見解書

—白金一丁目東地区市街地再開発事業—

白金一丁目東地区
市街地再開発準備組合

表1-2 評価書案についての主な意見と事業者の見解の概略

図1-1(2)
建物高さの改善
(1/2)

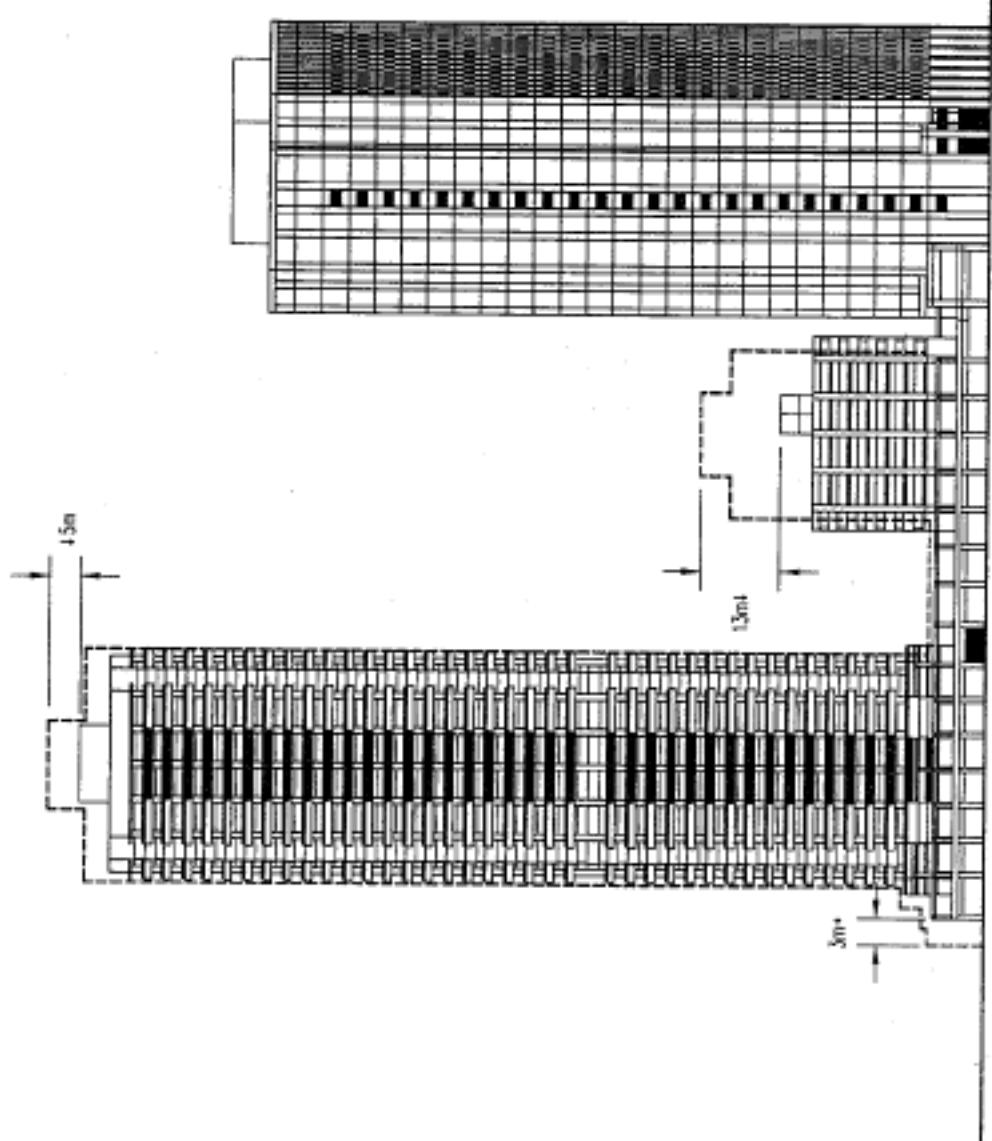
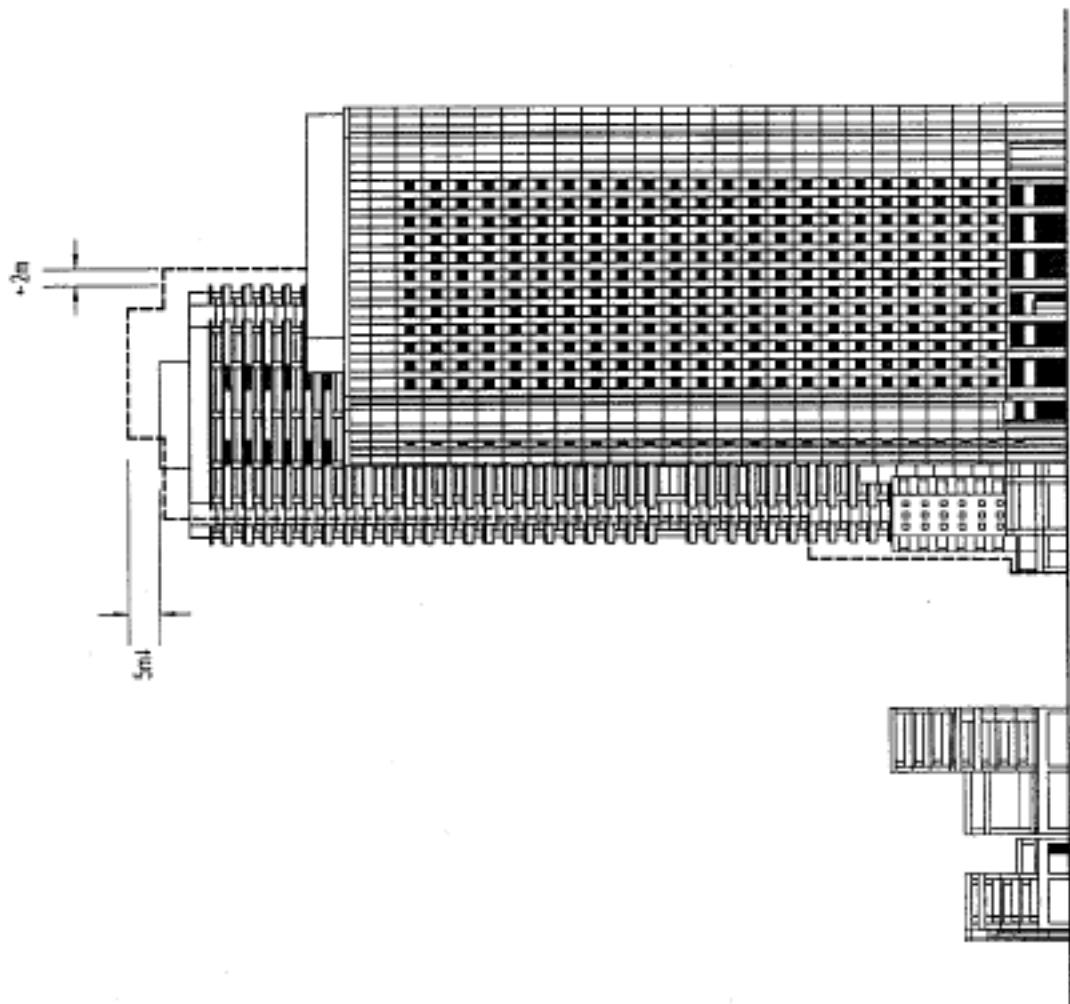
日照阻害 ①高層ビルが建つことによって、日照時間がほとんどなくなってしまう北側の住民に対する配慮はなされているのか。 このように住宅が密集した地域に42・25階建て	<p>評価書案では計画地近隣地域（北側約250m西側約150m及び東側約100m）での日影の影響をできるだけ抑えるため、以下の3点に配慮しております。</p>

主な意見の要旨	事業者の見解の概略
<p>のビルを計画した人々は区民のことを本当に考えているのか。</p> <p>いくら日照権が昔はどうるさくないと言っても一生住みつづけるものにとっては、じつに迷惑であり、人間らしい生活が出来るよう計画の見直しをして欲しい。</p>	<p>(1) 計画地周辺の日影を小さくするため、業務棟と住宅棟（超高層住宅棟）を塔状にしました。塔状にすることにより、板状建物に比べ日影が短時間で移動し、計画地周辺での日影の時間が抑えられます。</p> <p>(2) 計画地北側の日影時間を減少させるため、業務棟と超高層住宅棟の間隔が東西方向に大きくなるように配置しました。</p> <p>(3) 計画地北側の日影時間を減少させるため、2棟の超高層棟の間に位置する住宅棟の高さを低くしました。</p>
<p>②私の家は超高層ビルの東側にあり、年間を通して、1日中日照を奪われてしまう。東側住民への被害を最小限にして欲しい。</p>	<p>また、冬至日において、計画地内の計画建築物によって4時間以上日影（8時から16時の間に4時間以下の日照）となる部分は、最大で計画地から北側に約50m離れた地域に達していますが、終日日影となる部分（日照時間が0の部分）は、計画地外にはありません。</p>
<p>③南側の工場棟および42F棟が西側（大久保通り）4mの隣接距離と極端に隣接住民（西側）に接近しており、西側住民の日照を妨げている。</p> <p>特に、大久保通り沿いの西側住民はビル影の根元部分での日照阻害となっており、ほぼ午前中の日照は無い状況に陥ることとなる。</p>	<p>計画地の東側地区においては、冬至日において計画建築物により2時間以上日影（8時から16時の間に6時間以下の日照）となる部分はありません。また、冬至日以外の春分・秋分・夏至においても2時間以上日影となる部分は放射1号の道路部分のみであり、計画地東側の放射1号よりさらに東側の地区においては本事業により年間を通じ2時間以上日影となる地域はありません。</p>
<p>④調査の点について。調査によると、図面を見た上での、図面上での議論とされる。現況ではいろんな複合建物があり、現在図面上、日陰になりやすい状況とか、日照時間が少ないところがある。それに追い打ちをかけて高いビルが日照問題を生じるわけであるから、地域との合意という形で、公共事業という認定を行うなら、そういうことも配慮した調査を行うことも必要ではないかと考える。そういう意味の自主的配慮をしていただければ、判断材料として我々も助かる。評価についても、条例による規制対象外の正当性がうたわれているが、その適用が公共性を前提としているものであるならば、一体、何が公共なのか、地区内だけの住民安定なのか、近隣地域を含めた開発という観点かということで考えていただきたい。そういう意味で住民合意を得る努力といいますか、必要があるのでないかと考える。</p>	<p>計画地の西側地区においては、冬至日において計画建築物により3時間日影（8時から16時の間に5時間以下の日照）となる部分は最大で計画地から約20m離れた地域まで達しますが、4時間以上日影となる部分は計画地外にはありません。</p>

主な意見の要旨	事業者の見解の概略
	<p>また、本計画では、周辺環境への影響をより軽減するために図1-1(1)~(4)に示すように建物形状、配置の改善を行います。評価書案からの改善点は、以下の6点です。</p> <p>超高層住宅棟について</p> <p>(1)高さ約149m→約144mと5m低くする。 (2)高層部分を南側に約2m移動する。 (3)西側低層部壁面をさらに3m後退する。 (4)平面構造として四隅を切る。</p> <p>住宅棟について</p> <p>(5)高さを約46m→約38mと約13m低くする。</p> <p>I街区西側について</p> <p>(6)防風植栽を1列増加し、2列とする。</p> <p>(1)~(5)の改善により、冬至日における日影の状況の変化は、超高層住宅棟の計画地北側の日影の範囲が小さくなり、北東、北西方向に伸びる8:00、16:00における影も約40m短くなります。また、超高層住宅棟北側の区立白高児童遊園については、ほとんどの範囲で5時間以上の日影線がかからなくなります。</p> <p>なお、本計画案は、都市再開発法における計画案の段階です。今後、着工に向けて基本設計・実施設計等の詳細な検討を進めることになりますが、その検討の際、周辺への影響をできるだけ少なくするよう検討するとともに、計画案を具体化していく中で、近隣の方々にご説明し、ご意見をうかがってまいります。その上で、日照阻害について著しい影響のある場合の補償については、公共建築物の事例等を参考にしながら、誠意をもって話し合い、解決していきたいと考えています。</p>
電波障害 ①文化的な生活を行う上で最低限必要なテレビの受信が超高層ビルにより阻害されてしまう。隣接住民への被害を最小限になるよう対策をしてほしい。	<p>本事業による建築物の設置により電波障害としてしゃへい障害と反射障害の発生が想定されます。しゃへい障害とは建築物のためにテレビ電波がしゃへいされ、受信画質が劣化する現象であり、反射障害とは建築物によりテレビ電波が反射して妨害電波となり、受信画質が劣化する現象です。</p> <p>これらの電波障害について、東京都環境影響評価技術指針に基づき、NHKの技術指導を受けて、建築物の設置によるテレビ電波(VHF、UHF、SHF)のしゃへい障害及び反射障害が生じる地域並びに障害の内容、程度を予測しました。</p> <p>電波障害が生じると予測された地域については、しゃへい障害が計画地の南側に約1.5km、北東側に約150m、反射障害が計画地の北東側に約800m、北西側に約450m、南東側に約500mの地域です。</p> <p>「日照阻害」に示す改善により、超高層住宅棟の高さが5m低くなり、高層部分が南側に2m移動し、平面構造として四隅を切るため、電波障害が生じると予測された地域はしゃへい障害が計画地の南側に約1.4km、北東側に約150m、反射障害が計画地の北東側に約800m、北西側で約520</p>

(1)高さ約149m→約144mと5m低くする。
(3)西側低層部壁面をさらに3m後退する。
(5)高さを約46m→約33mと約13m低くする。
